Dach-/Fassadensan. Spitalhofstr. 22a - Spitalhofstr. 22a, 94032 Passau

Baustellenbegehung, 18.08.2020

Datum: 18.08.2020, 14:00 Uhr Bauleiter: Leonhard Maier Wetter: 22°C, Schauer

(57)	N N A	~ n	~~	i
137) IVI	an	œ	ı

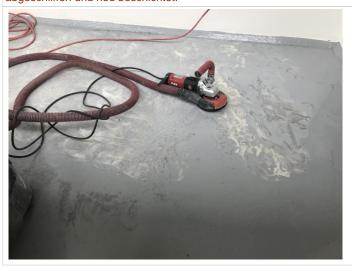
Bei einzelnen Balkonböden entstanden Blasen durch Ablösen der

neuen Beschichtung - an ca. 5-6 Balkonen. Diese werden abgeschliffen und neu beschichtet.
